概略検討による治水対策案の抽出について

治水26方策の木曾川流域への適用性

パブリックコメントにおける「治水対策案の具体的提案」について

これまでの議論を踏まえた新たな治水対策案の立案検討

1-① 治水対策案3 河道の掘削

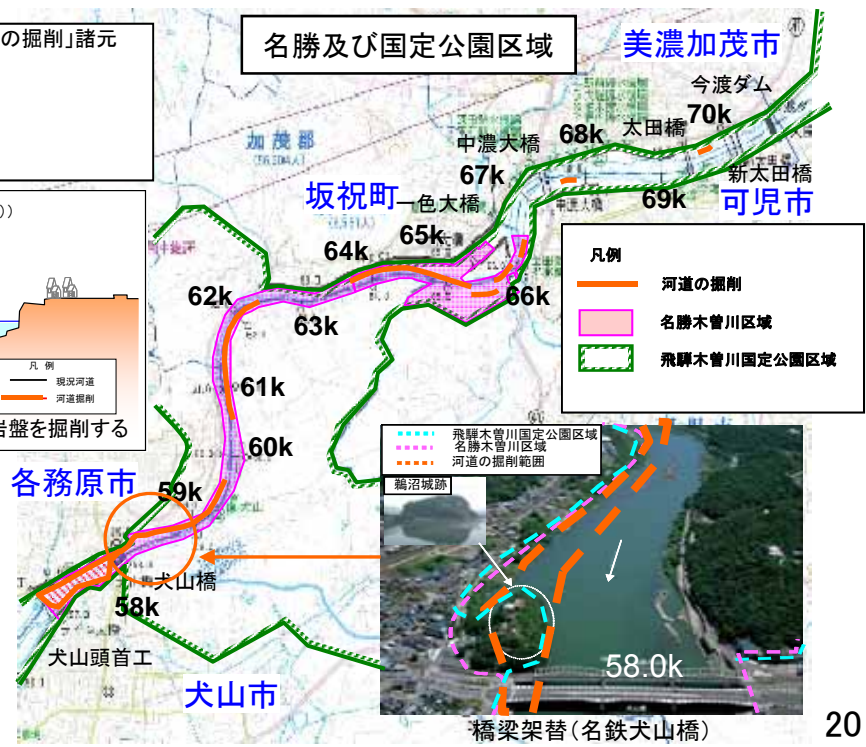
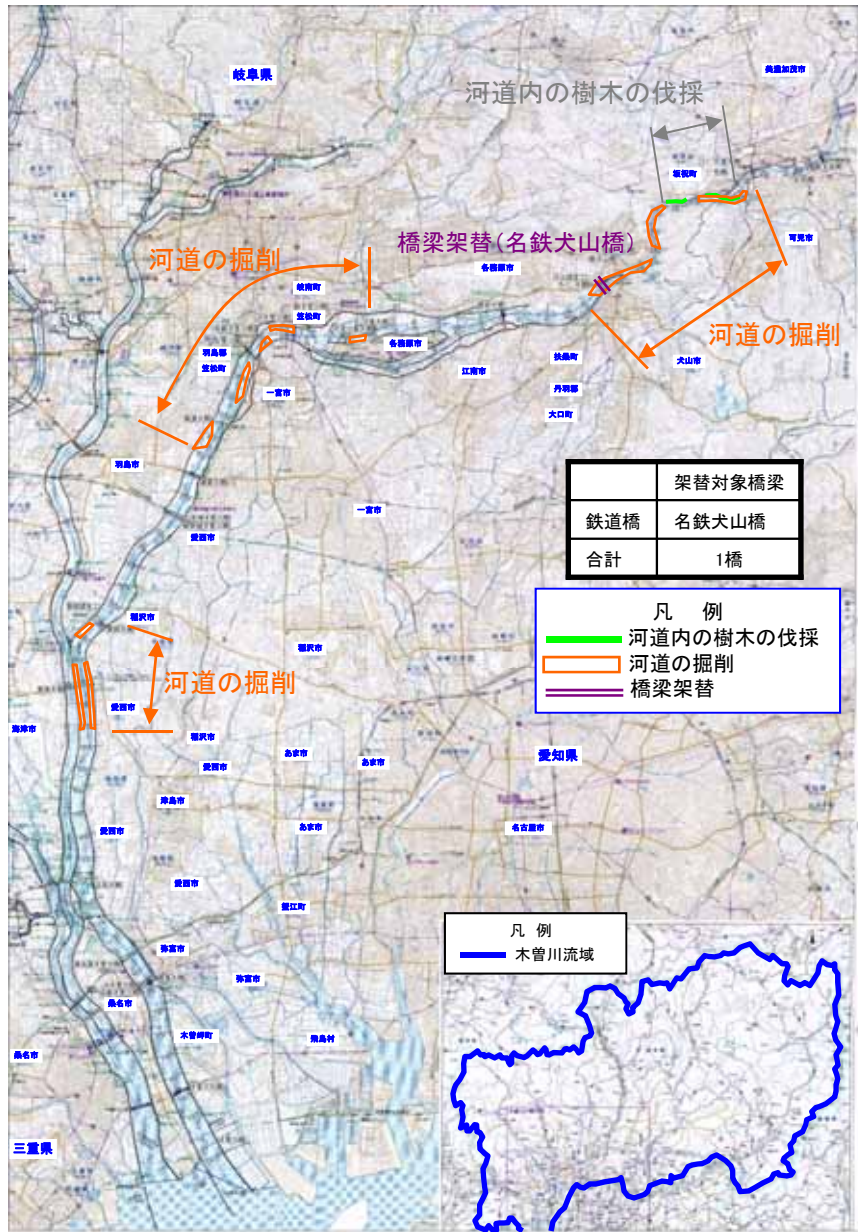
- ・「木曾川は、国定公園になっており、また、日本ライン下りの資源である渓谷美を壊すような掘削は、市民の誇りと観光資源をつぶすものであり、容認できない」などの意見を頂いた。

- ・「貴重な観光、景観資源を消滅させる。」「名勝地の保全の観点等から不適當」などの意見を頂いた。

1-② 治水対策案4 引堤

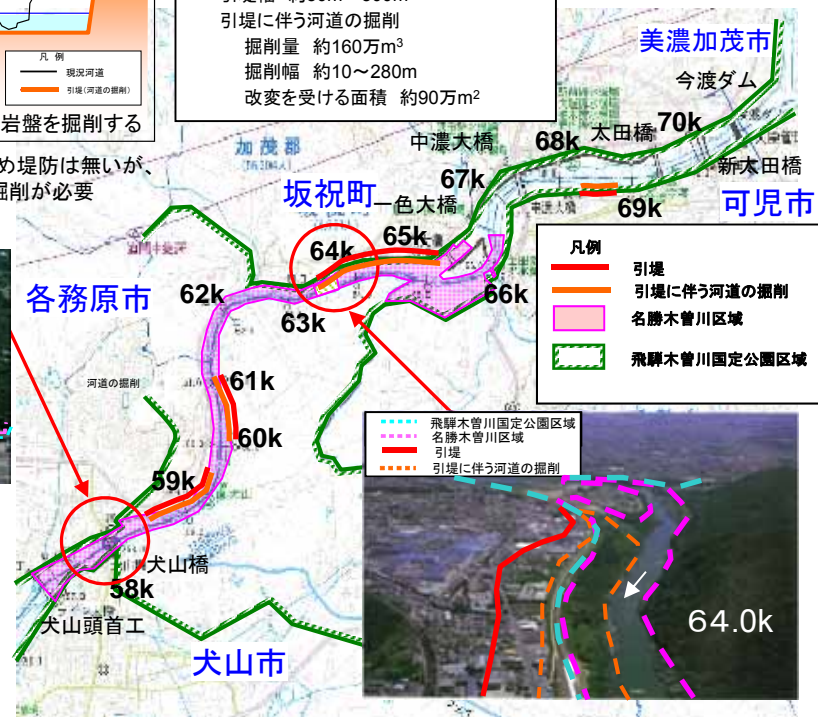
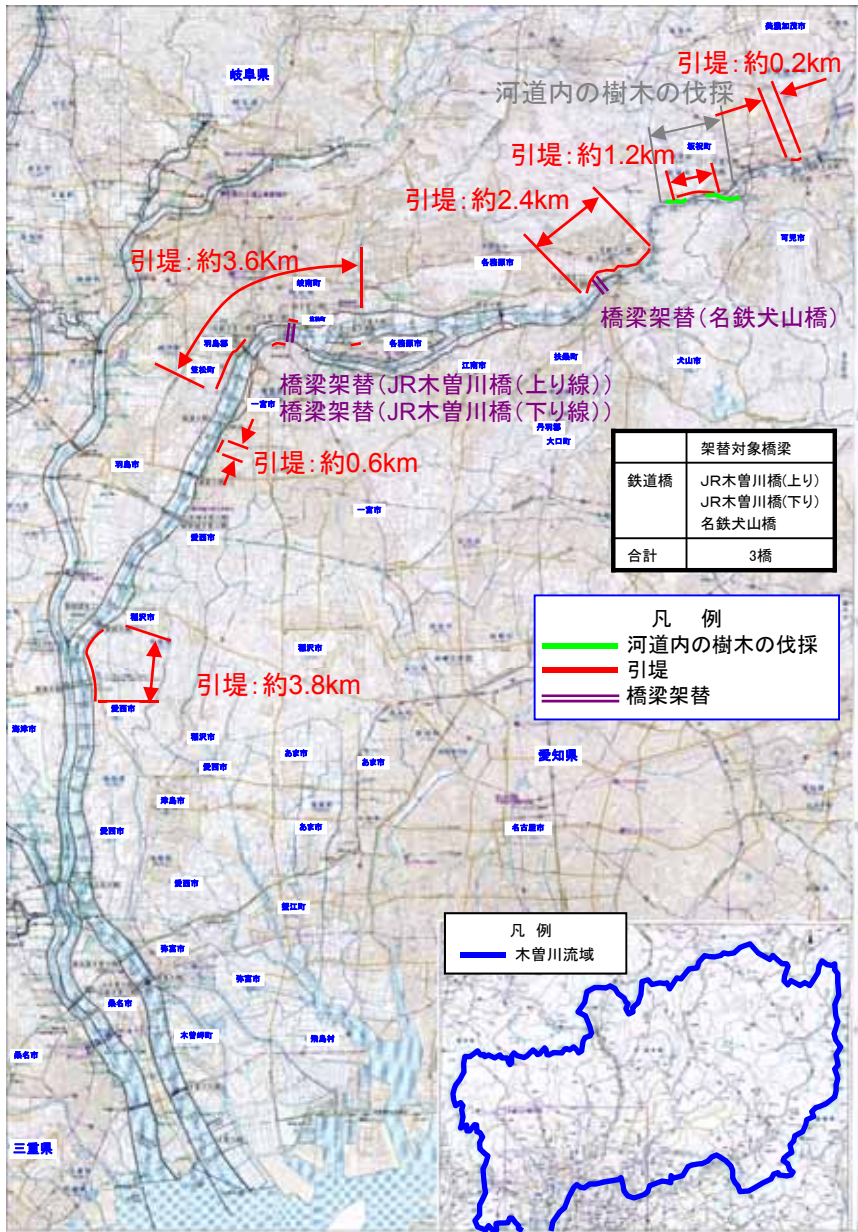
- ・「木曾川は、国定公園になっており、また、日本ライン下りの資源である渓谷美を壊すような掘削は、市民の誇りと観光資源をつぶすものであり、容認できない」などの意見を頂いた。

- ・「引堤等は堤防区間の長い延長を実施するには長い年月とお金がかかり治水効果を上げることとならない。」「上流部の渓谷美が損なわれる。」などの意見を頂いた。

1-③ 治水対策案7 河道の掘削＋河道内の樹木の伐採

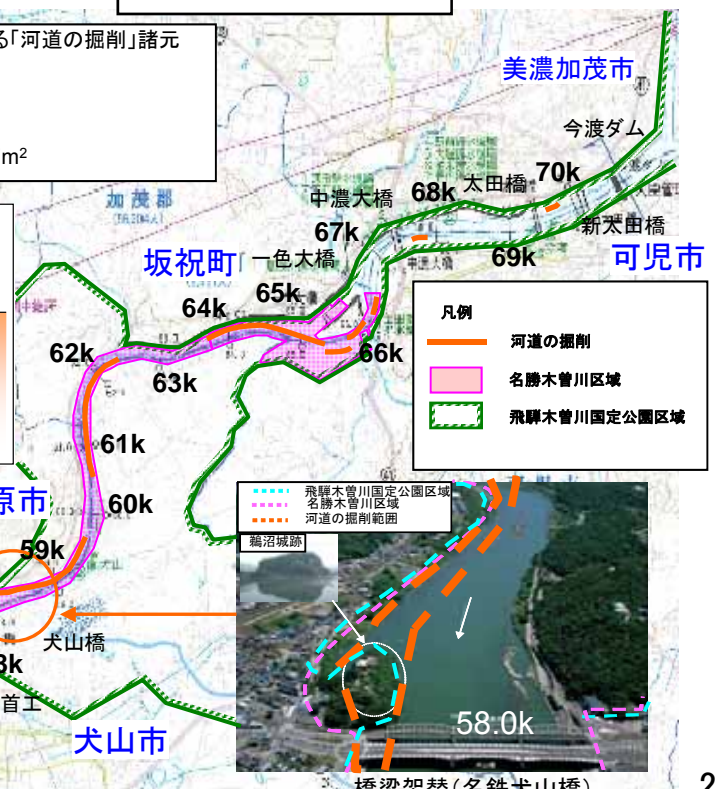
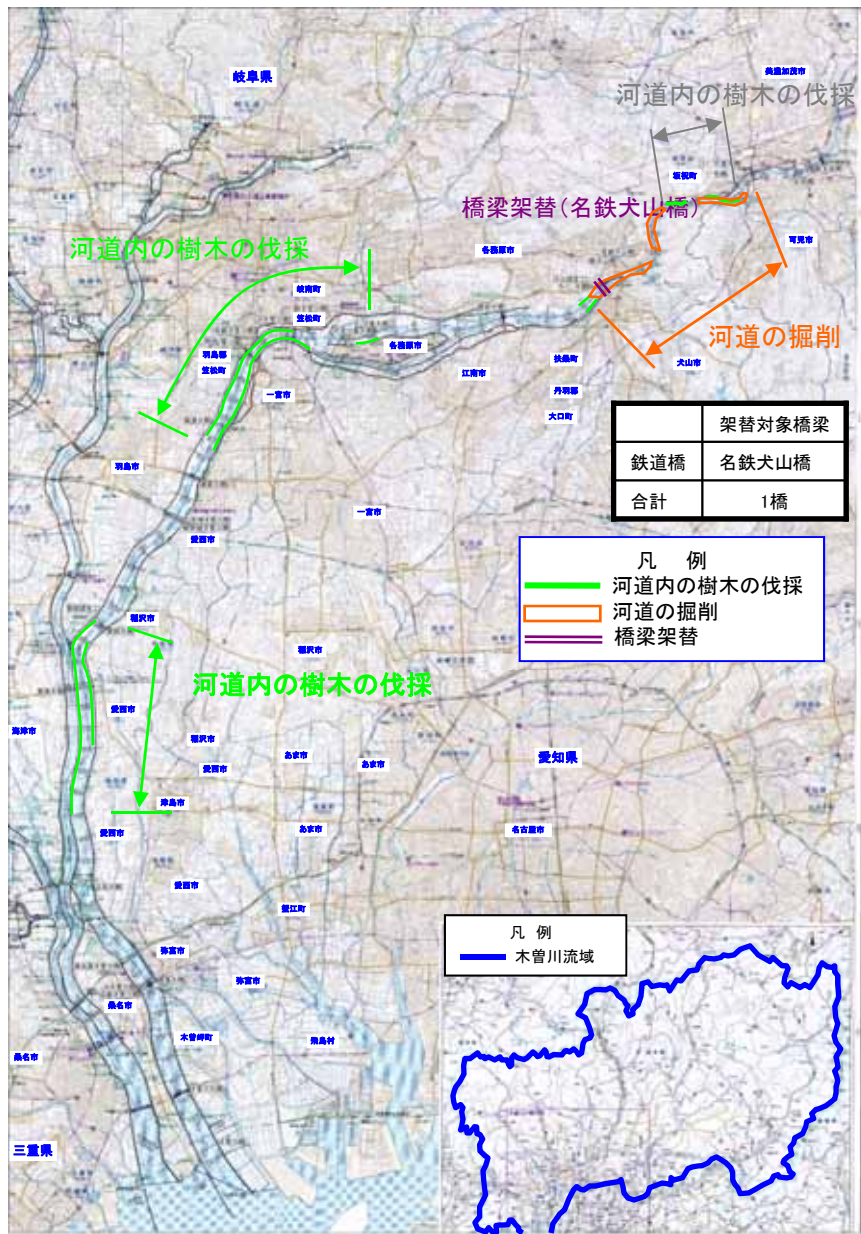
- ・「木曾川は、国定公園になっており、また、日本ライン下りの資源である溪谷美を壊すような掘削は、市民の誇りと観光資源をつぶすものであり、容認できない」などの意見を頂いた。

- ・「貴重な観光、景観資源を消滅させる。」「名勝地の保全の観点等から不相当」などの意見を頂いた。

1-④ 治水対策案8 引堤+河道の掘削

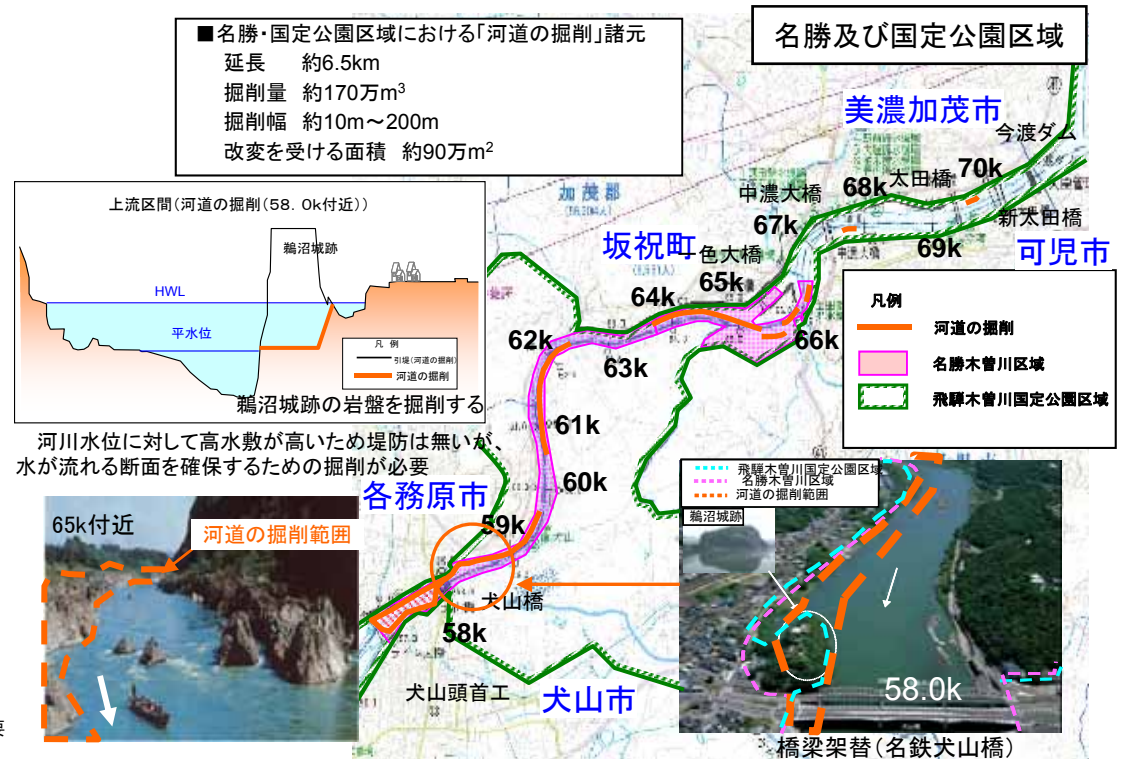
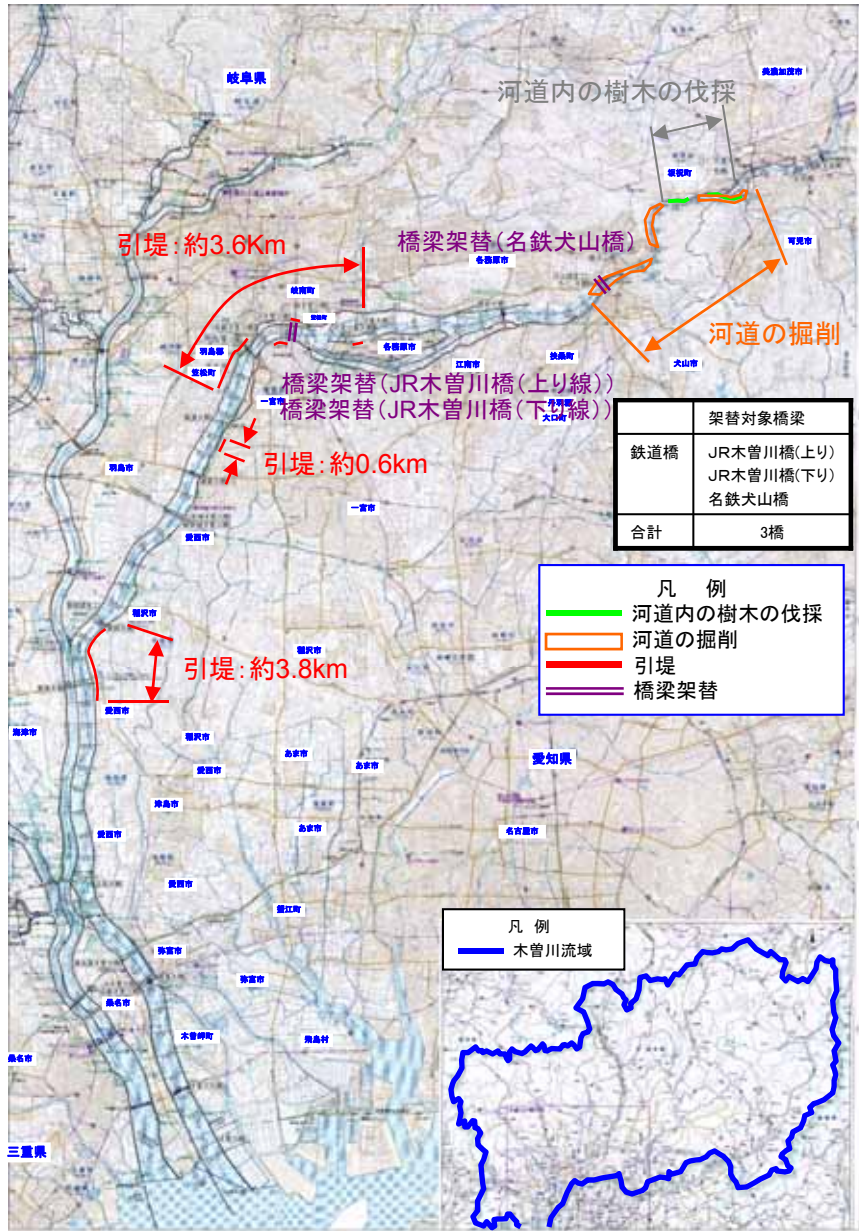
- ・「木曾川は、国定公園になっており、また、日本ライン下りの資源である渓谷美を壊すような掘削は、市民の誇りと観光資源をつぶすものであり、容認できない」などの意見を頂いた。

- ・「引堤等は堤防区間の長い延長を実施するには長い年月とお金がかかり治水効果を上げることとならない。」「上流部の渓谷美が損なわれる。」などの意見を頂いた。

1-⑤ 治水対策案9 引堤+河道内の樹木の伐採

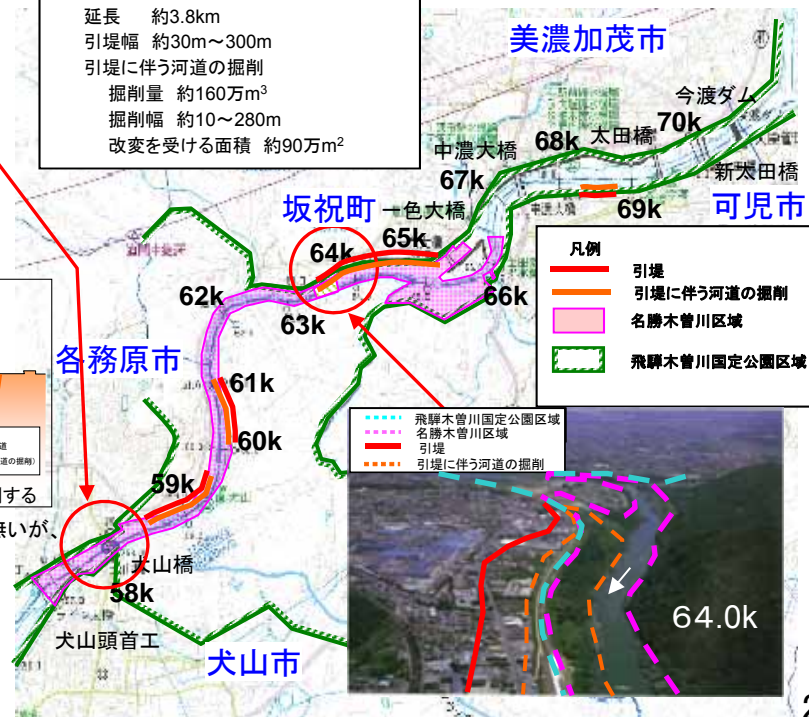
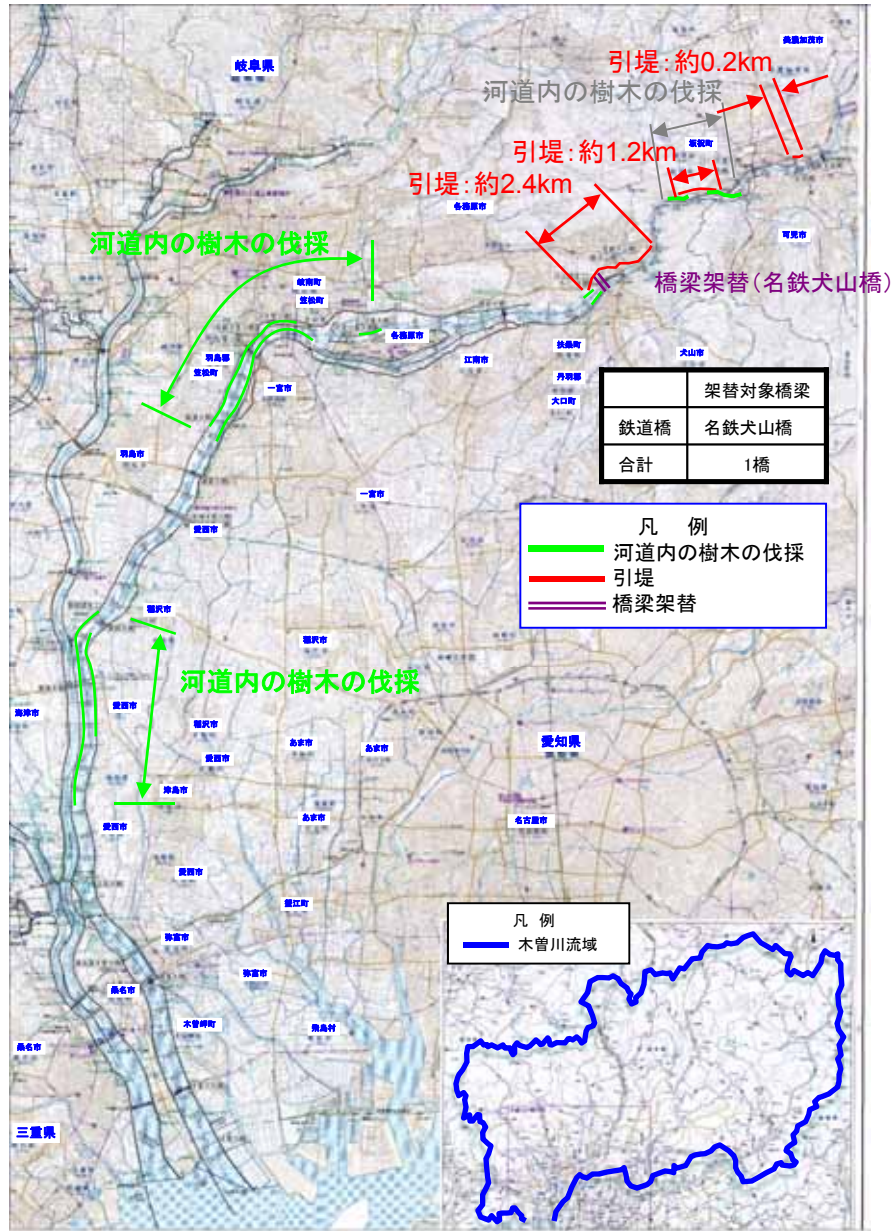
- ・「木曾川は、国定公園になっており、また、日本ライン下りの資源である渓谷美を壊すような掘削は、市民の誇りと観光資源をつぶすものであり、容認できない」などの意見を頂いた。

- ・「引堤等は堤防区間の長い延長を実施するには長い年月とお金がかかり治水効果を上げることにならない。」「上流部の渓谷美が損なわれる。」などの意見を頂いた。

2-③ 治水対策案10 堤防のかさ上げ+河道の掘削

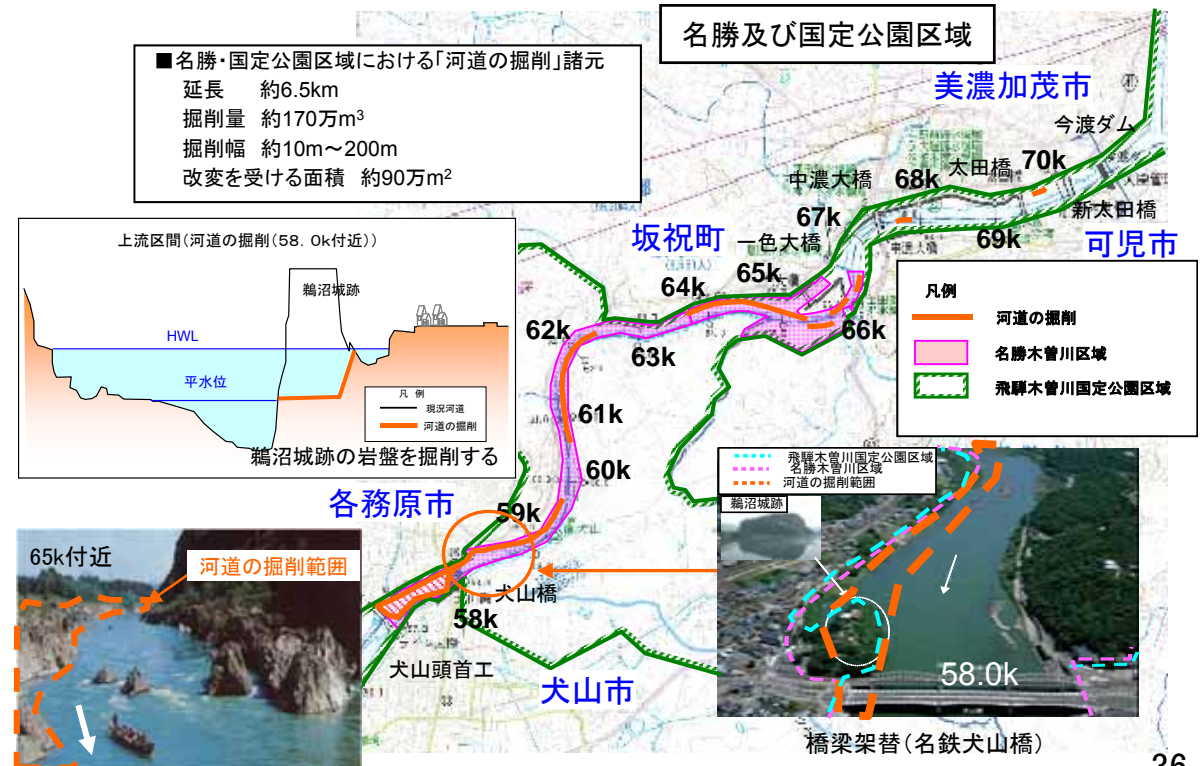
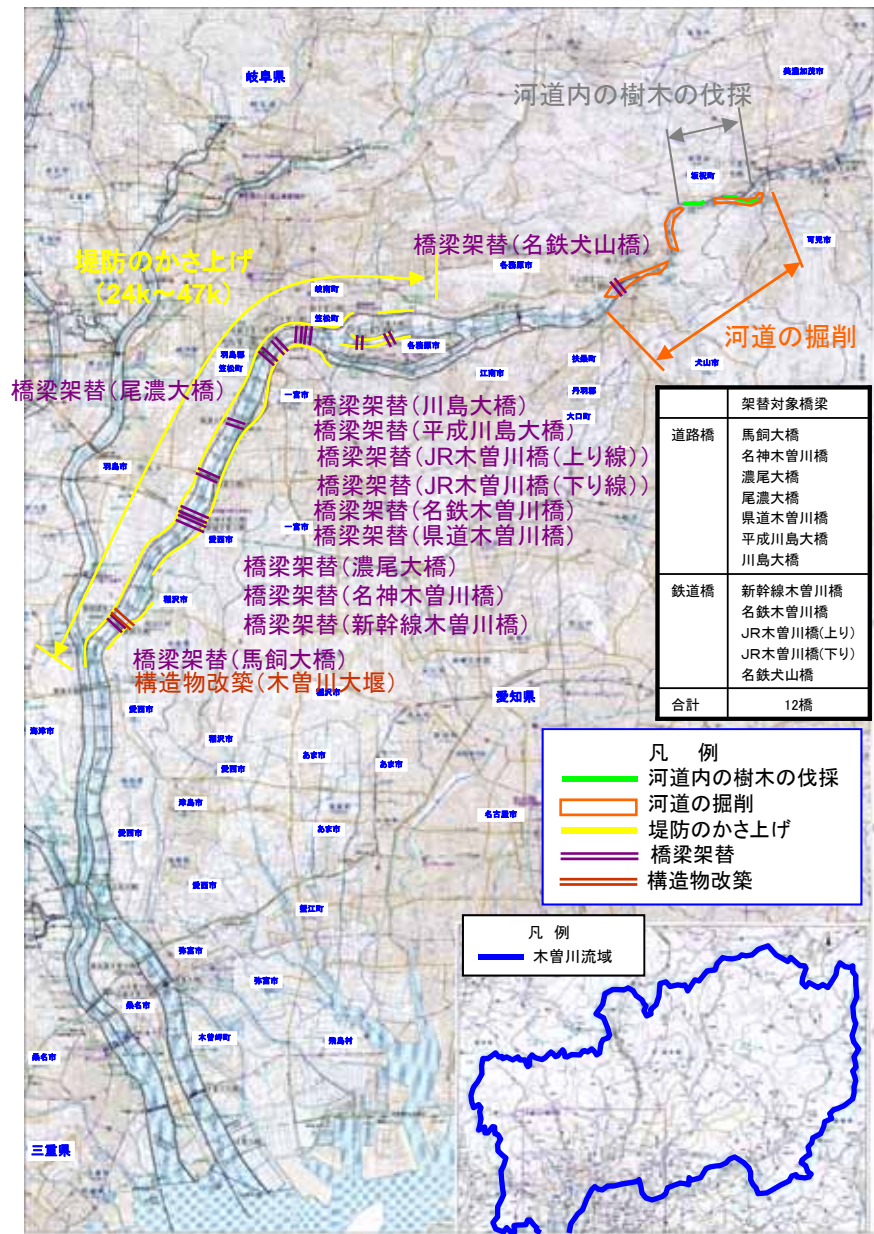
- ・「上流部の渓谷美がそこなわれ、又多数の橋梁架替が必要になる。」などの意見を頂いた。
